Wehrsteg und Wegebeziehungen

Einwendungen

Wegebeziehungen Endzustand

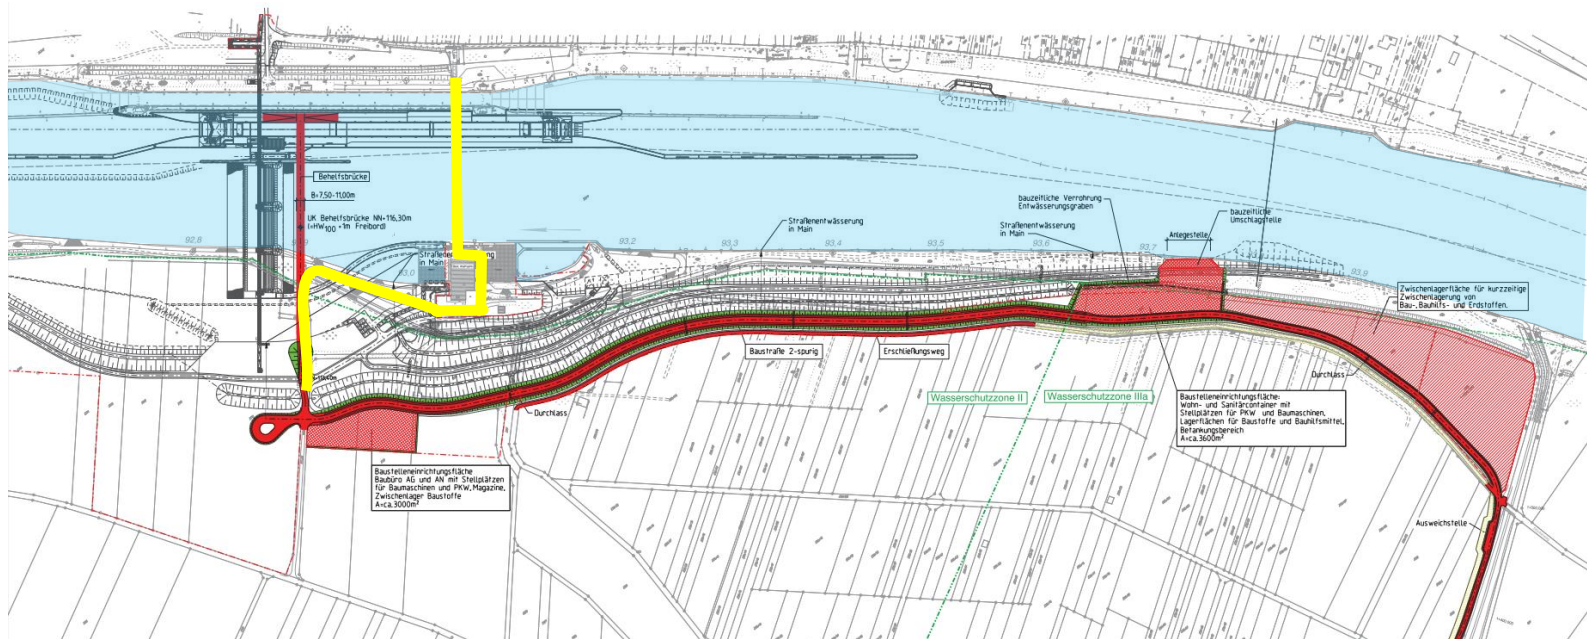
- **bauzeitliche Querung** des Mains

Wehrsteg Planung WSV

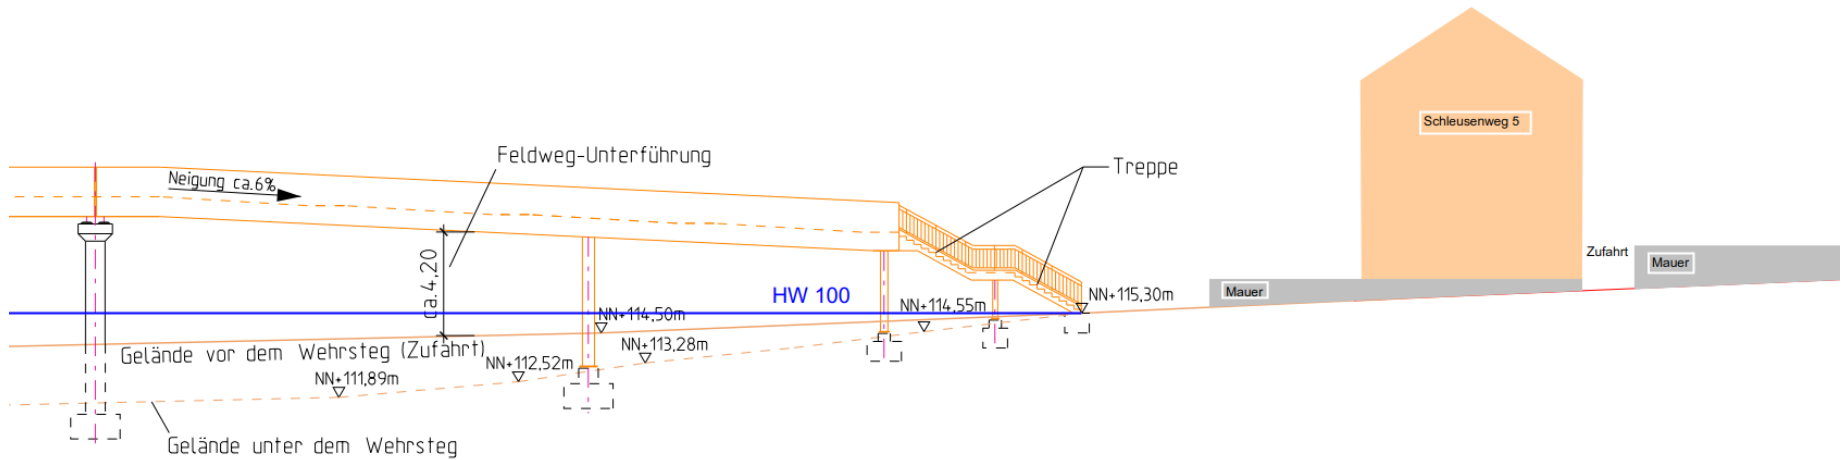
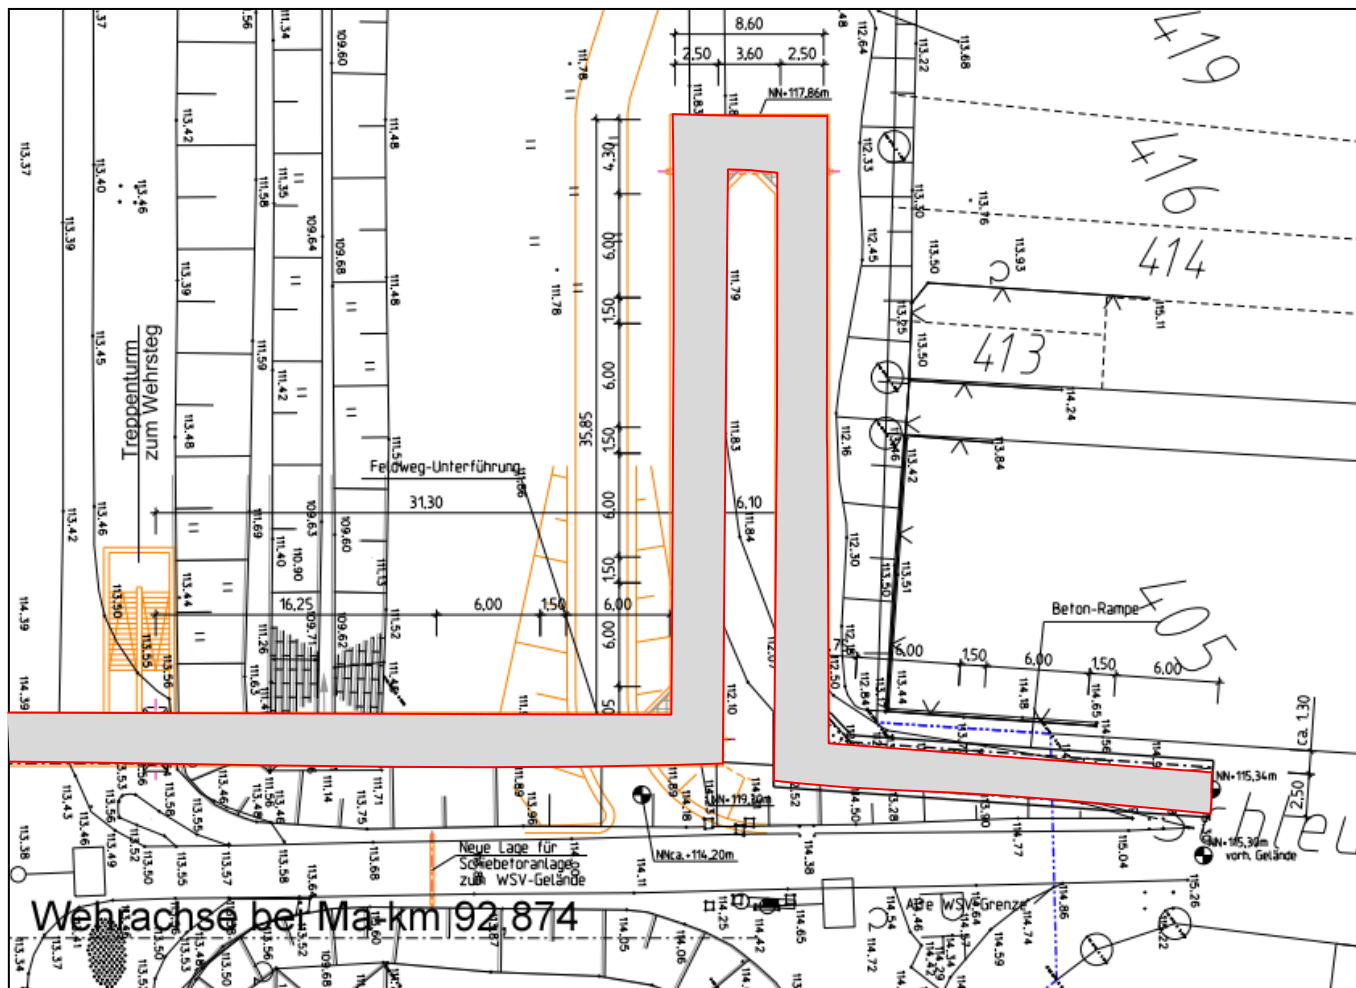
Einwendungen

- Forderung nach **Überarbeitung des barrierefreien Wehrstegs**
- **Variantenfindung / alternativer Standort**

Wehrsteg Variante V3 Rampe Obernau

Rampe ca. 25 m

Wehrsteg weitere Variantenüberlegungen

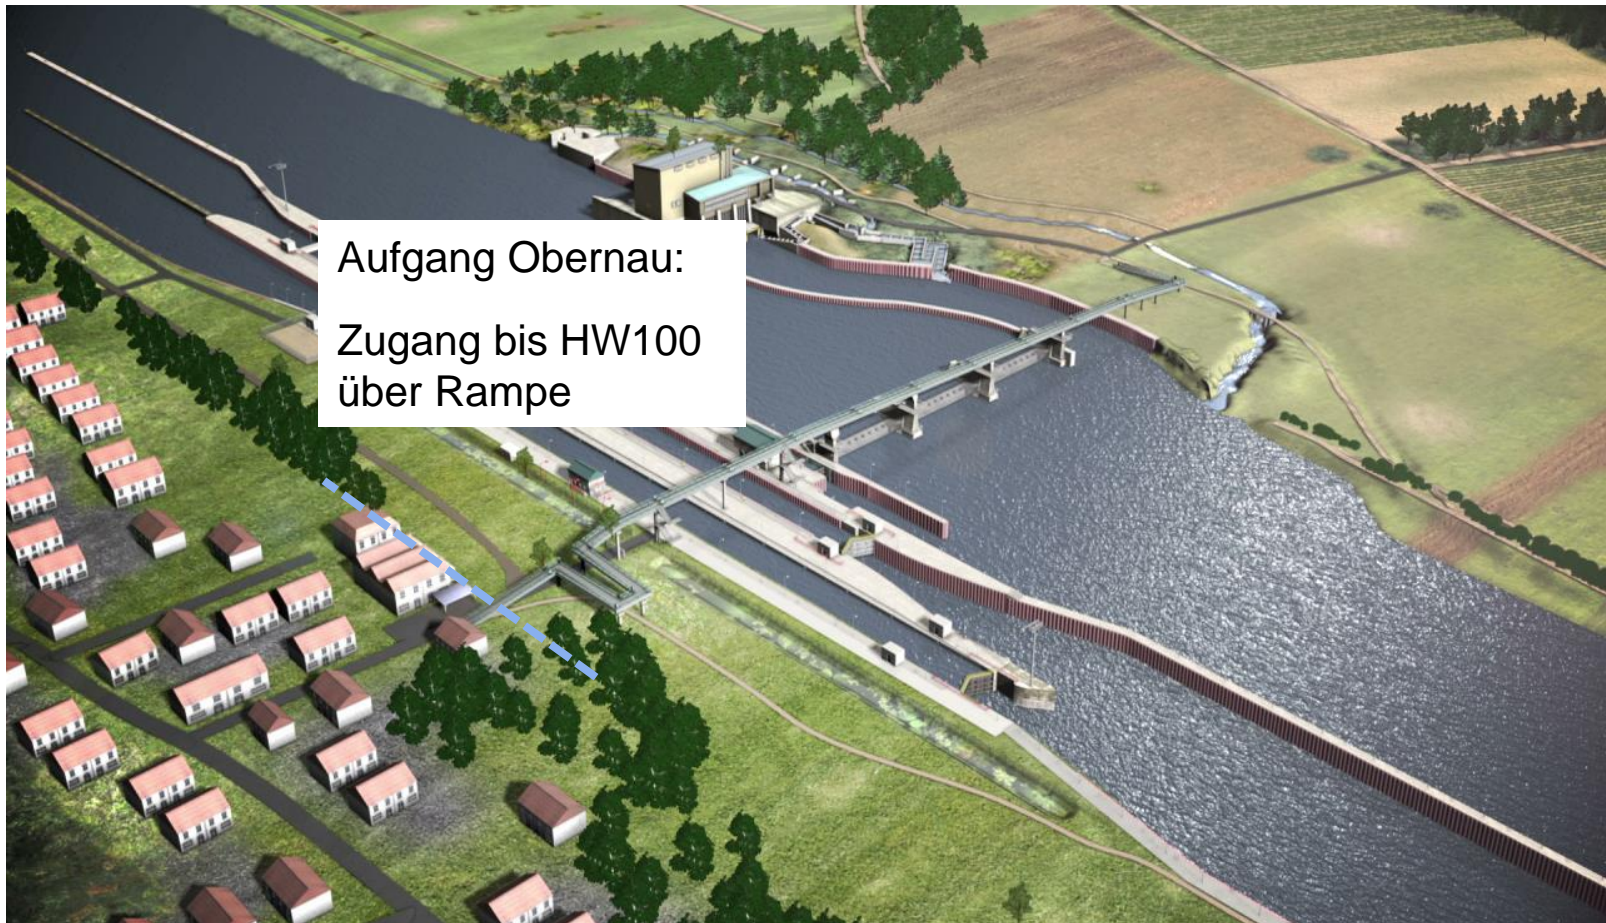
barrierefreie Rampe Richtung Oberwasser (Schleusenweg 6):

- Die Schleusenzufahrt müsste überbrückt werden
- Carport bzw. Grundstücksgrenze lassen keine Anbindung an die HW100-Linie zu

gerade Rampe unter 90° Richtung Unterwasser (Schleusenweg 5):

- keine Anbindung an die HW100-Linie möglich ohne Geländeänderungen im HW-Schutzgebiet vornehmen zu müssen
- nur lange Anbindungen an Schleusenweg möglich

Wehrsteg früher absenken:

- keine ausreichende Durchfahrtshöhe auf Schleusenbetriebsgelände (z.B. Autokran)
- keine Zufahrt zum Grundstück unterhalb Schleusenweg 5 wegen zu geringer Durchfahrtshöhe möglich
